Expertise des compléments apportés au document d'incidences de l'exploitation d'une ressource en eau saumâtre pour l'élevage de saumons – Le Verdon sur Mer (33)

Rapport final

BRGM/RP-74213-FR

Version 1 du 5 février 2025

Figure 2 : Données utilisées pour l'évaluation de la diffusivité (source : AnteaGroup).

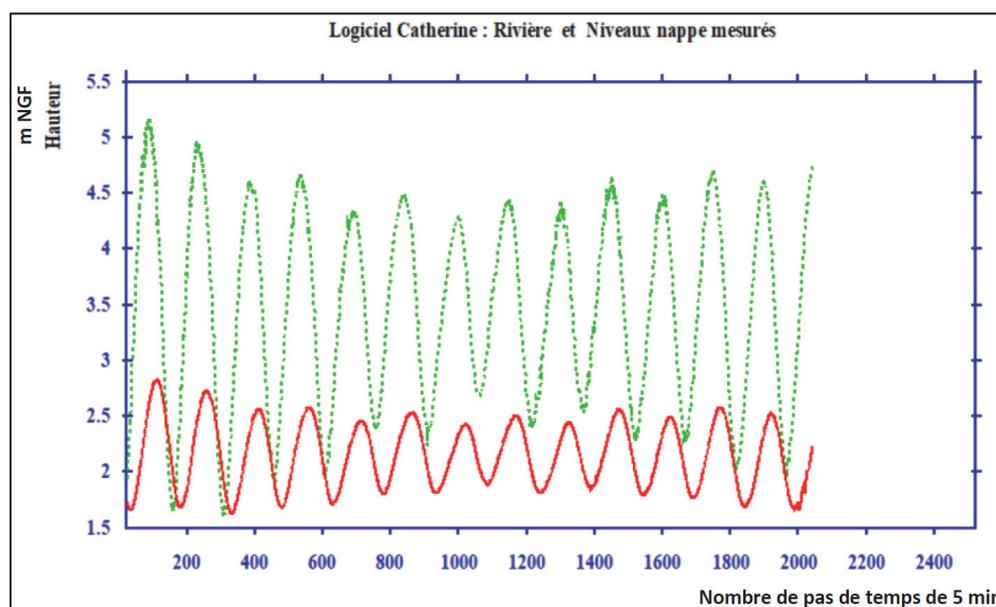
L'évaluation de la diffusivité effectuée dans le rapport AnteaGroup peut être validée indirectement sur la base du graphe fourni. Ce graphe met en évidence un déphasage de l'ordre de 2 heures entre les fluctuations piézométriques et celles du niveau dans l'estuaire, et un amortissement

(rapport entre l'amplitude des variations piézométriques et celle du niveau dans l'estuaire) de l'ordre de 0,33. À partir de formules simplifiées (De Cazenove, 1971 ; Razack, 1980), et en considérant également une distance à l'estuaire de 200 m, la diffusivité est évaluée entre 2,4 et 3,7 m²/s, soit des valeurs proches de la valeur fournie (2,26) : l'ordre de grandeur de diffusivité calculée est cohérent avec les observations.

Figure 3 : Interprétation du pompage longue durée (source : AnteaGroup).

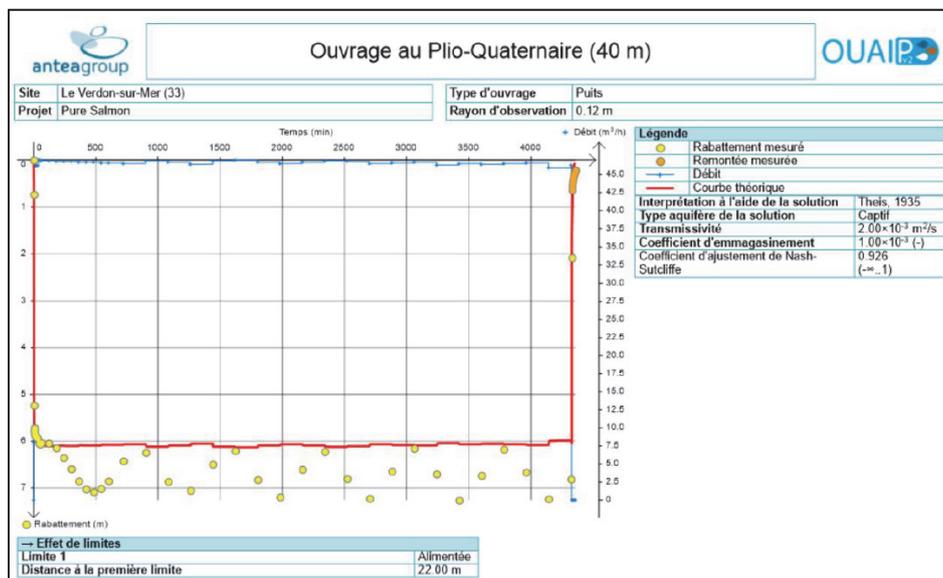
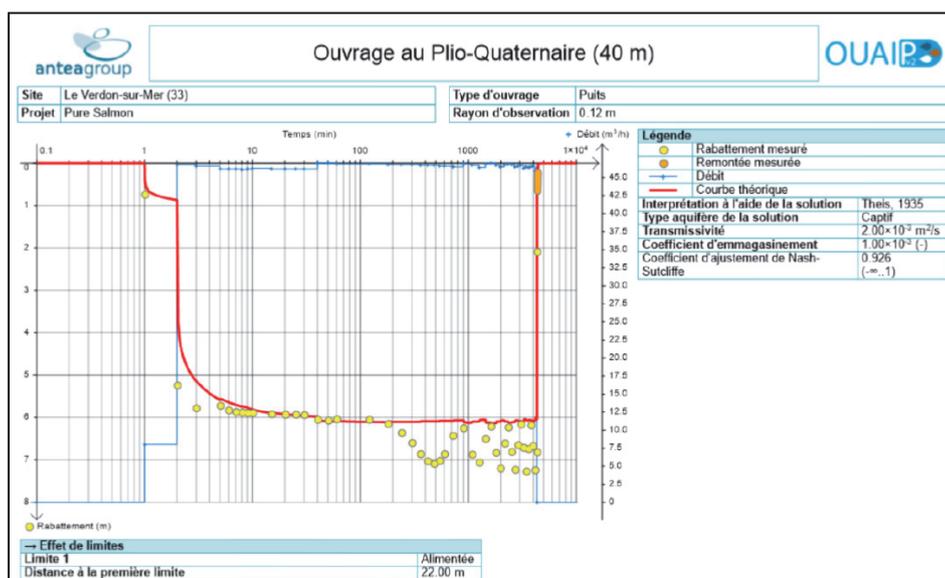
Concernant l'interprétation effectuée, l'utilisation de la formule de Theis est adaptée dans ce contexte de nappe captive, et l'introduction dans les hypothèses d'une limite alimentée est cohérente avec le constat de stabilisation rapide du niveau piézométrique et de connexion hydraulique avec l'estuaire proche.

Mais plusieurs remarques sont émises sur l'interprétation conduite :

- la limite alimentée utilisée pour l'interprétation, avec les paramètres choisis, est 10 fois plus proche (22 m) que l'estuaire (la distance réelle par rapport au forage pompé de 200 m) ; cette nécessité d'introduire une hypothèse qui diffère de la réalité physique signifie que cette seule connexion avec l'estuaire ne suffit pas à expliquer la stabilisation rapide observée du niveau : un autre phénomène entrerait vraisemblablement en jeu ;

- l'interprétation fournie repose sur le seul suivi dans l'ouvrage pompé, le pétitionnaire ayant fait le choix de ne pas réaliser d'ouvrage de suivi distant pour étayer l'interprétation ; or l'interprétation d'un pompage d'essai au puits pompé présente en général plusieurs inconvénients qu'il est nécessaire de prendre en compte lors de l'interprétation :

- d'une part, l'évaluation du coefficient d'emmagasinement S n'est pas fiable et ce coefficient ne peut être qu'estimé *a priori*,
 - d'autre part le rabattement observé dans un forage pompé n'est pas lié aux seuls paramètres de l'aquifère, il est aussi influencé par l'ensemble des pertes de charge inhérentes au forage ; il est possible de s'en affranchir pour évaluer la transmissivité, uniquement si l'interprétation s'appuie sur l'ajustement de la pente de la courbe de descente ou de remontée hors de toute autre influence ;

- le temps de pompage (t_d) au bout duquel la limite alimentée serait atteinte peut être estimé par la formule de Theis avec les paramètres calés :

$$t_d = \frac{d^2 \times S}{4 \times T}$$

cette durée est de l'ordre d'une minute avec les hypothèses utilisées, ce qui signifie que l'ensemble de l'essai serait quasi-instantanément influencé par cette limite alimentée : dans ces conditions, l'interprétation des paramètres hydrodynamiques ne peut pas reposer sur l'analyse de la courbe de descente, et est conditionnée quasi-exclusivement par le rabattement total observé ; comme vu plus haut, sans prise en compte des pertes de charge inhérentes au forage (qui peuvent représenter une part significative du rabattement), cette interprétation est erronée ; par conséquent, les paramètres hydrodynamiques qui sont déduits de cette modélisation sont très approximatifs ;

- le choix de caler exclusivement l'interprétation sur les niveaux observés à marée haute, implique une forte dépendance des résultats aux coefficients de marée ; or il est à noter que le coefficient de marée augmente au cours de l'essai, dans l'estuaire le niveau à l'étale à marée haute augmente de plus de 25 cm entre le 28 et le 31 octobre (Figure 9) ; l'interprétation n'est pas corrigée de ce phénomène, qui pourtant influence nécessairement le niveau dans l'aquifère au vu de la relation mise en évidence plus haut (Cf ; 1.2.3 et 2.1.).

Par conséquent, en l'absence de prise en compte des pertes de charge au puits pompé, et du fait des choix effectués pour l'interprétation, de fortes incertitudes pèsent sur les paramètres résultants (T et S). Pour surmonter la difficulté d'interprétation de ces données fortement influencées par la marée et limiter par-là même les incertitudes sur les résultats, il aurait été souhaitable de suivre la procédure suivante :

- utiliser les ajustements faits pour calculer la diffusivité de l'aquifère (Cf ; 1.2.3 et 2.1), pour évaluer l'incidence effective de la marée (mesurée dans l'estuaire) sur le niveau de la nappe lors de l'essai, afin de décomposer le signal piézométrique ;
- utiliser le pompage par paliers effectué lors des phases précédentes pour établir la courbe caractéristique d'ouvrage et évaluer par-là même les pertes de charge liées au forage pompé afin de les prendre en compte dans l'interprétation suivante ;
- sur la base du signal piézométrique corrigé des effets de marée et en prenant en compte les pertes de charge liées au forage, effectuer un ajustement de la transmissivité T ;
- vérifier la cohérence du coefficient d'emménagement S, estimé sur la base du rabattement total observé avec la diffusivité calculée.

Figure 5 : Suivi du niveau piézométrique dans la nappe superficielle du Quaternaire durant le pompage longue durée (source : AnteaGroup).

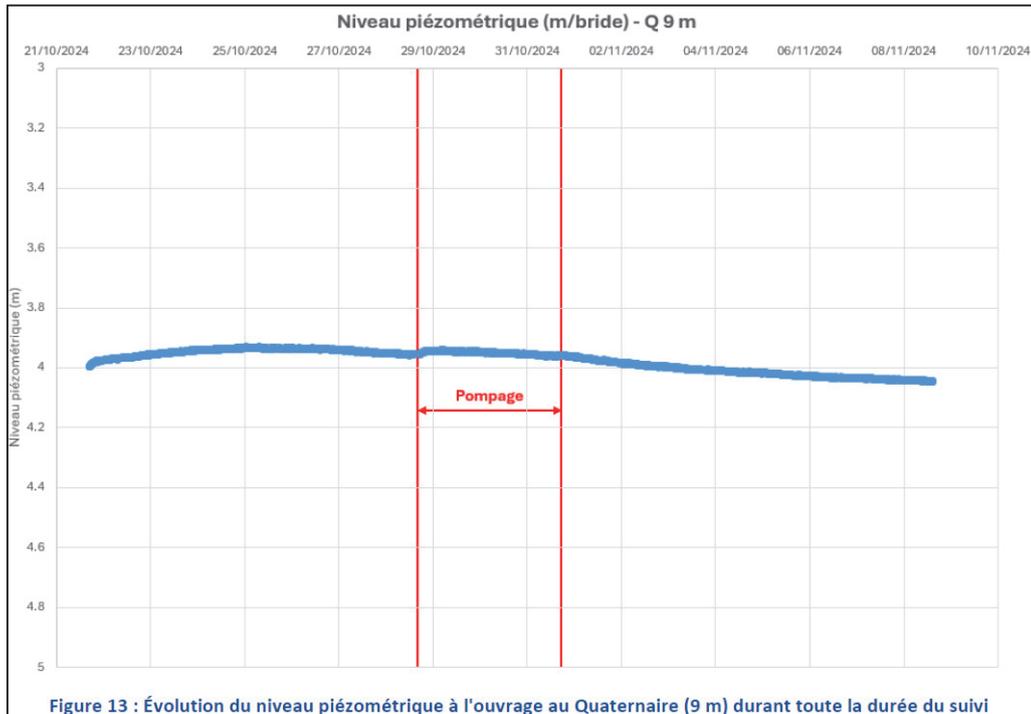
En premier lieu, le suivi piézométrique dans la nappe superficielle du Quaternaire indique que le niveau n'est pas influencé par la marée au droit du site. Ce constat n'est pas expliqué, mais il est probable que cela soit lié au coefficient d'emmagasinement élevé dans ce contexte : la diffusivité étant faible, le signal de marée ne se propagerait pas aussi loin.

D'autre part, les observations entre le 28 et le 31 octobre ne mettent pas en évidence d'influence majeure, d'ordre métrique à décimétrique, du pompage au Plio-Quaternaire captif sur cette nappe libre superficielle. Il est toutefois à noter qu'une augmentation de niveau d'ordre centimétrique est discernable en début de pompage, mais qu'il est difficile de confirmer au vu de l'échelle de représentation : elle peut poser la question de la distance du point de rejet du pompage vis-à-vis de cet ouvrage et d'une éventuelle infiltration proche des eaux pompées.

Figure 6 : Suivi du niveau piézométrique dans la nappe de l'Eocène (GAT-Pz) durant le pompage longue durée (source : AnteaGroup).

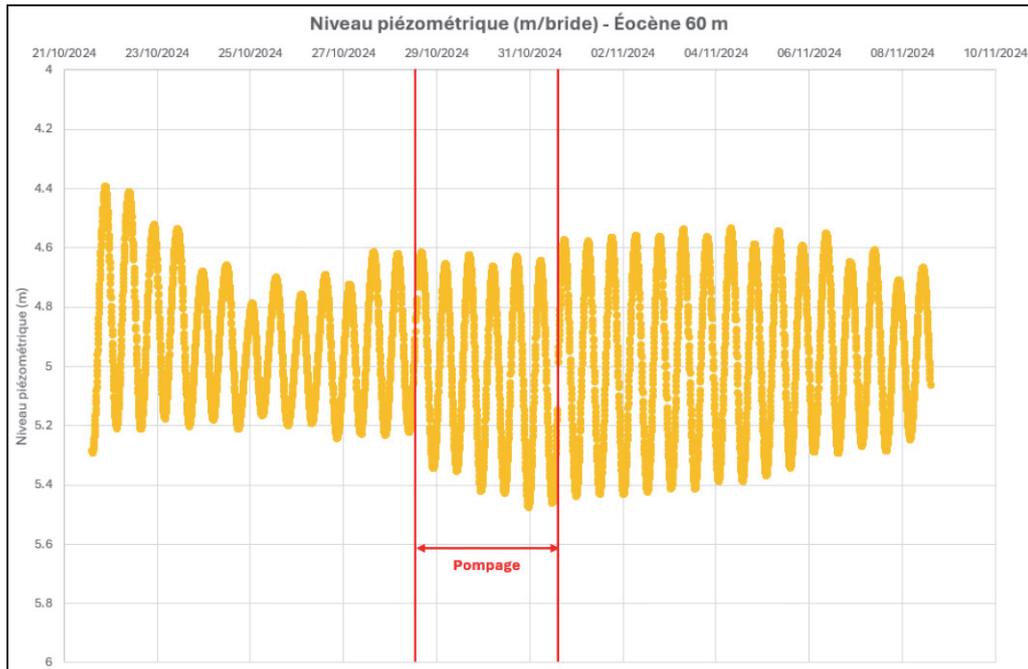
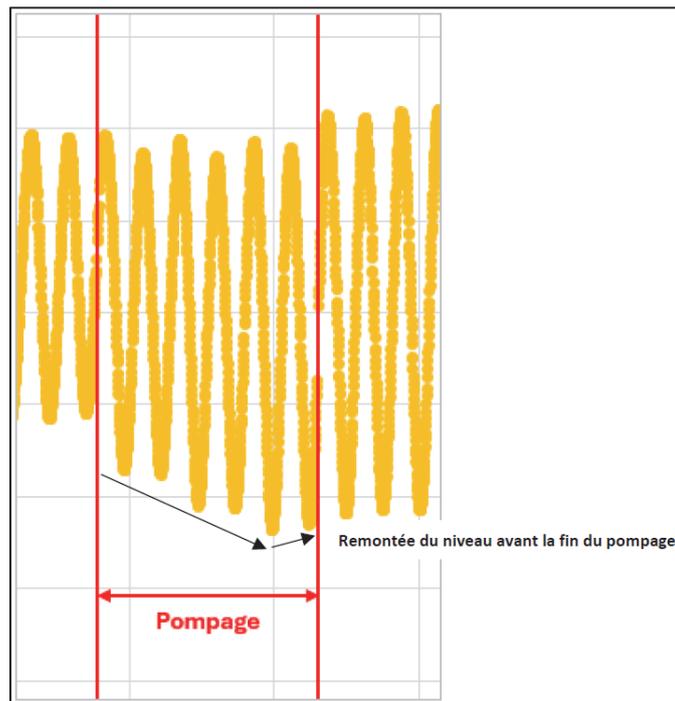
Le suivi mis en place, y compris pendant plusieurs cycles de marée avant et après pompage, permet de démontrer que le pompage opéré au Plio-Quaternaire à 47 m³/h n'a pas eu d'influence supérieure à celle de la marée sur le niveau dans l'Eocène.

Par contre, l'interprétation proposée n'intègre pas totalement le fait que la nappe de l'Eocène, au même titre que celle du Plio-Quaternaire captif, est en liaison hydraulique avec l'estuaire et est influencée par la marée. Ceci implique en effet théoriquement une relation de proportionnalité (avec un déphasage) entre les fluctuations naturelles de niveau dans la nappe de l'Eocène et celles de l'estuaire. Il a été montré plus haut que les coefficients de marée augmentent durant l'essai (Figure 9) ; cela se traduit sur les suivis de niveau dans l'estuaire par une augmentation de l'amplitude des variations de niveau (Figure 10 – graphe de droite) : *maxima* plus hauts et *minima* plus bas. Or ce comportement ne se retrouve pas dans la nappe de l'Eocène durant l'essai (Figure 10 – graphe de droite) : en particulier l'augmentation des *maxima* n'est pas visible.

D'autre part, il est important de noter que le suivi dans la nappe de l'Eocène semble montrer une remontée brutale de niveau à l'arrêt du pompage, de l'ordre de 15 cm environ d'après le graphique (commentaire en bleu sur la Figure 10). Cela pourrait également être une lacune dans les données acquises, mais en l'absence de mention et d'exploitation de cette observation il n'est pas possible de trancher.

L'interprétation fournie, avançant une incidence maximale de 5 cm sur l'aquifère de l'Eocène lors du pompage d'essai, est par conséquent fortement questionnable ; sur la base de cette analyse graphique, elle peut être estimée approximativement à une quinzaine de cm. Au vu des données acquises et en l'absence de traitement plus poussé, on ne peut pas considérer que l'aquifère de l'Eocène est « pas ou peu influencé par le pompage d'essai ».

Afin d'étayer l'interprétation sur les bases les plus solides possibles, en tentant de s'affranchir au mieux de l'influence de la marée pour discerner toute autre influence extérieure sur le niveau piézométrique de l'Eocène, il aurait été souhaitable de suivre le protocole d'interprétation suivant :

- évaluer la diffusivité de l'aquifère de l'Eocène selon la même méthode que pour le Plio-Quaternaire (Cf. 1.2.3 et 2.1), pour reproduire l'incidence effective de la marée (mesurée dans l'estuaire) sur le niveau de la nappe, afin de décomposer le signal piézométrique ;
- sur la base du signal piézométrique corrigé des effets de marée, analyser l'éventuelle influence du pompage d'essai au Plio-Quaternaire par drainage verticale ; le cas échéant, et si les données épurées le permettent, interpréter les paramètres hydrodynamiques associés.

Figure 8 : Suivi en continu des conductivités dans chacun des trois forages durant le pompage d'essai.

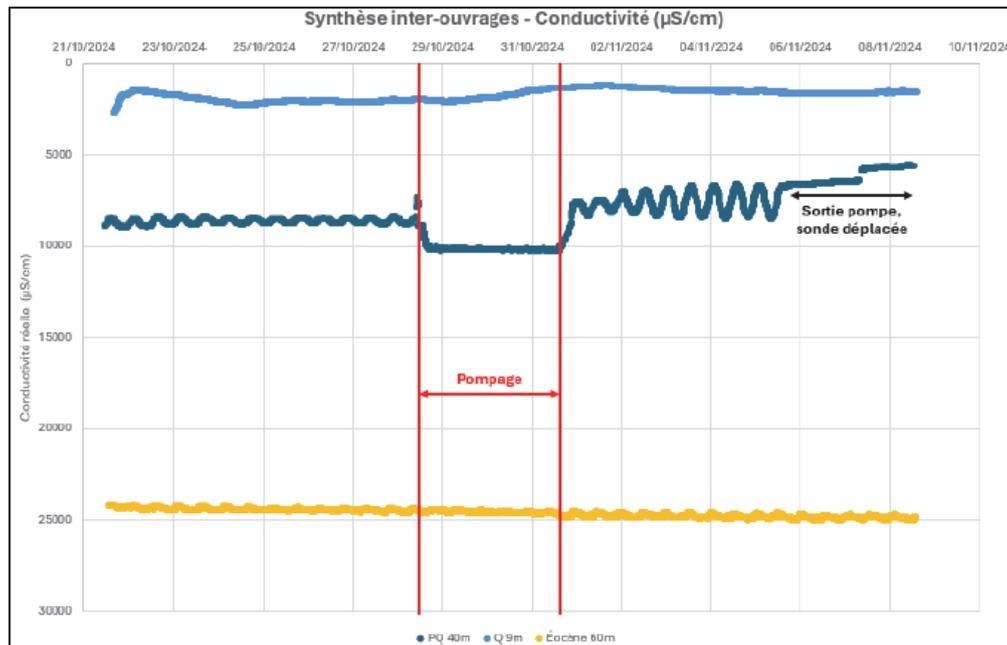
La mise en œuvre de sondes de mesure en continu de la conductivité lors des essais va dans le sens de la meilleure caractérisation de l'incidence qualitative des prélèvements projetés. Toutefois, en l'absence d'information sur les positions des sondes, il n'est pas possible de valider la représentativité des données acquises. En effet, si les profondeurs mentionnées de 9 m pour le forage au Quaternaire, 40 m pour le forage au Plio-Quaternaire et 60 m pour le forage à l'Eocène sont effectivement les profondeurs d'implantation des sondes, alors les mesures ne sont pas représentatives des minéralisations dans les aquifères considérés puisque les sondes seraient en fond de colonne captante, et non face aux zones productives.

Sous réserve de confirmation de la position de la sonde, la mise en production du forage GAT-F génèrerait une augmentation de la minéralisation dans la nappe au démarrage, qui n'est pas expliquée. Ensuite, à l'échelle présentée, il n'y a pas d'évolution visible lors du pompage de la conductivité dans l'ouvrage pompé. Cela demande à être confirmé par la production des données à une échelle affinée.

Il en est de même pour l'incidence sur la minéralisation dans l'aquifère de l'Eocène : sous réserve de confirmation de la représentativité de la mesure, l'absence d'évolution de la minéralisation durant l'essai doit être confirmée par la production des données à une échelle affinée.

Figure 10 : Comparaison des suivis de niveau sur la période de pompage longue durée : niveau piézométrique dans la nappe de l'Eocène à gauche (GAT-Pz - source : AnteaGroup) et niveau dans l'estuaire (source des données : Hydroportail).

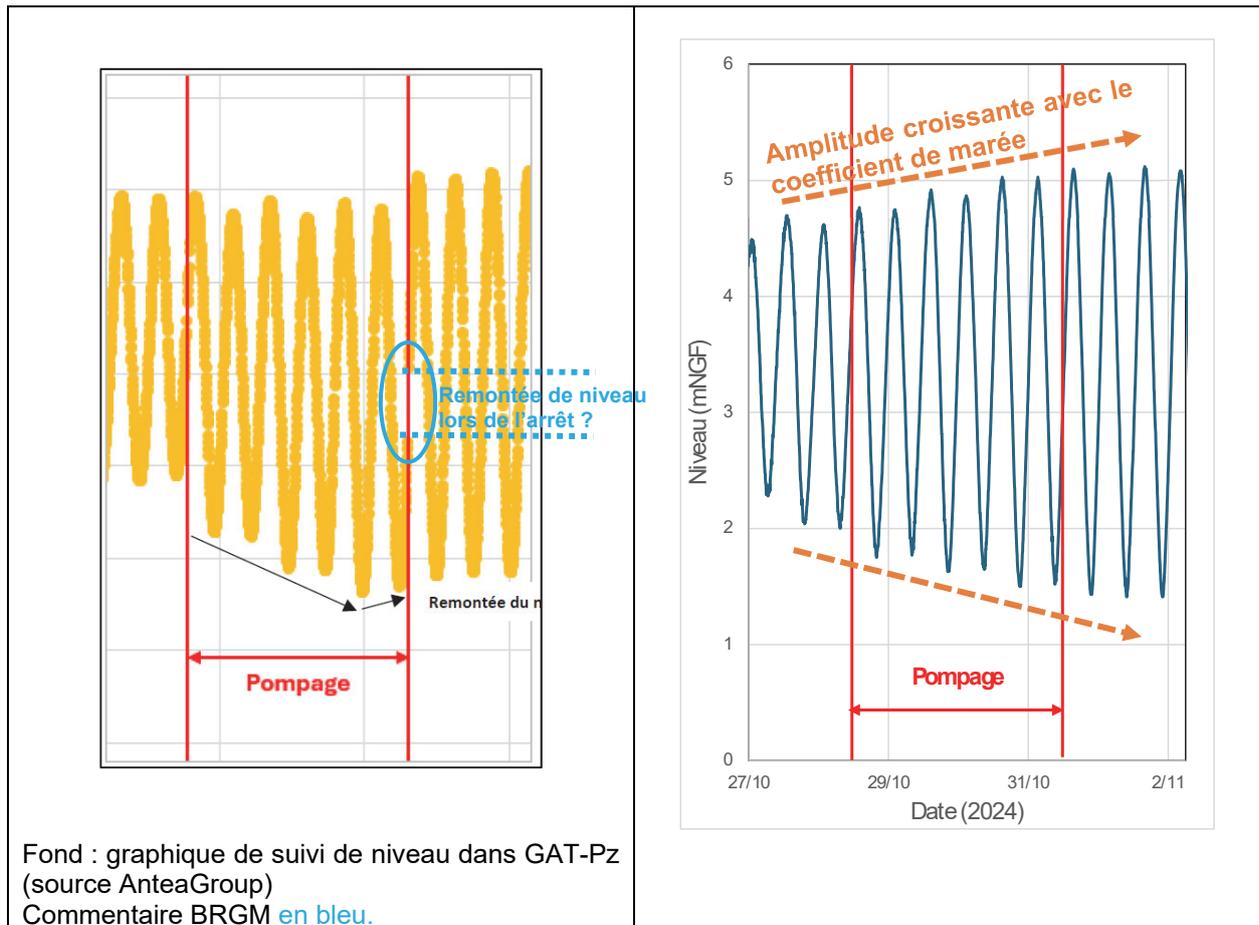
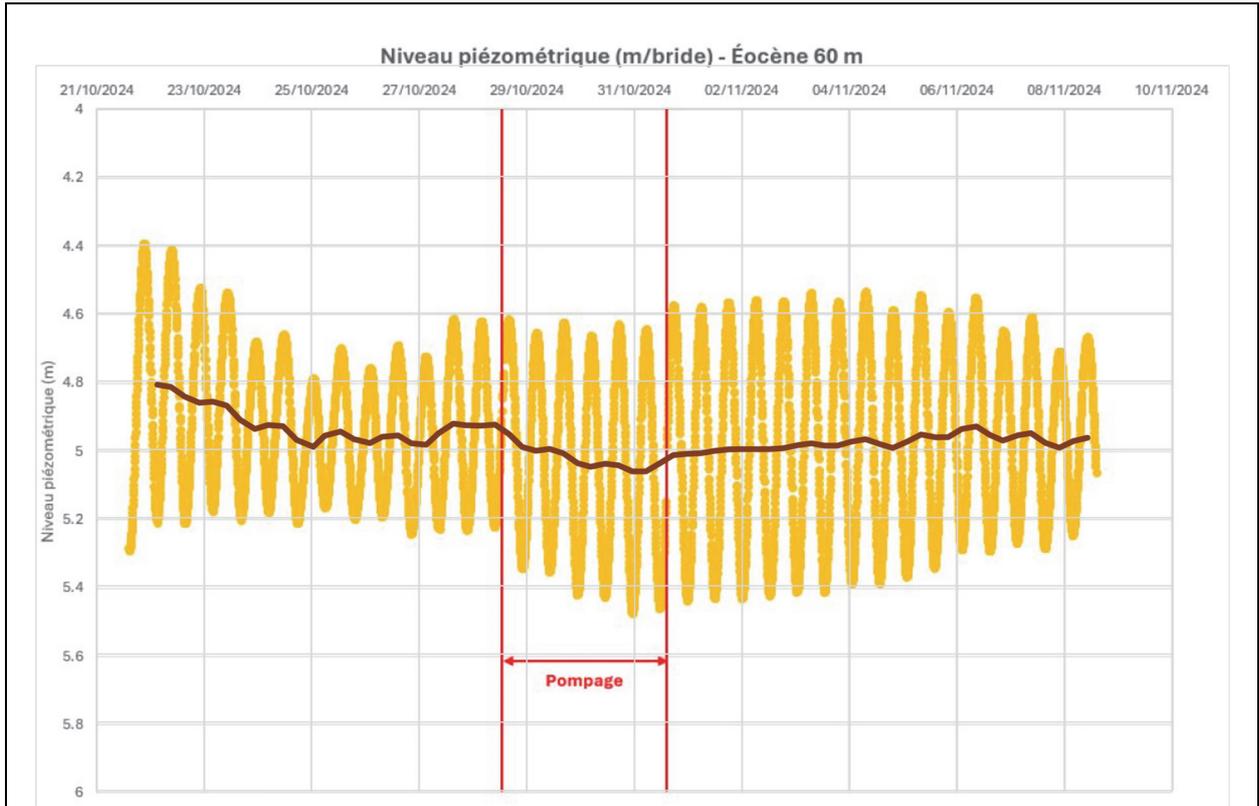
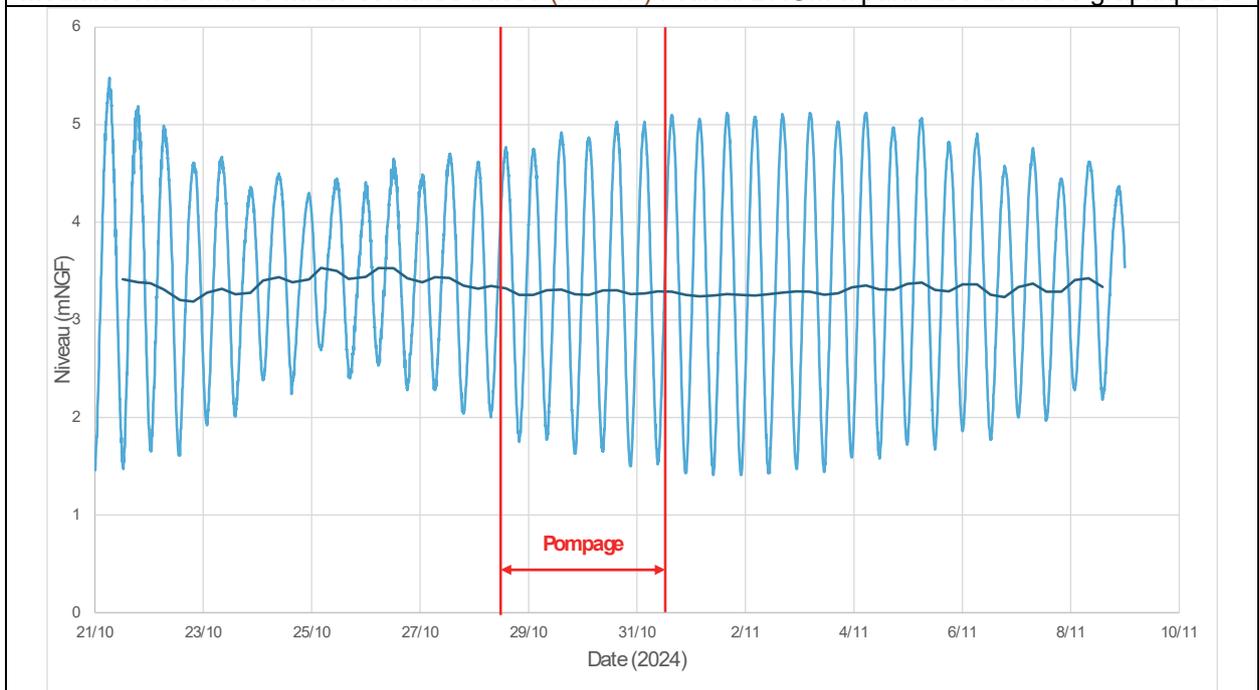
Ne disposant pas des données, une première analyse des chroniques sur la période couverte par les suivis a été réalisée, en considérant uniquement les médianes entre valeurs minimum et maximum des chroniques, pour tenter de s'affranchir des fluctuations de marée (Figure 11). Par cette première approche, il apparaît que deux tendances à la baisse d'ordre décimétrique sont discernables sur la chronique du forage GAT-Pz à l'Eocène, qui ne sont pas corrélées à des variations de niveau dans l'estuaire : au début de la chronique autour du 21-23 octobre, et lors du pompage d'essai du 28 au 31 octobre. Il est possible que la première baisse de niveau soit liée à une tendance générale dans l'aquifère, puisqu'une baisse est également enregistrée autour de la même période dans l'Eocène moyen sur le piézomètre BSS001USPF, situé 3 km à l'ouest (Figure 12). Par contre, aucun facteur extérieur identifié autre que le pompage au Plio-Quaternaire n'explique à ce stade la baisse visible du 28 au 31 octobre.
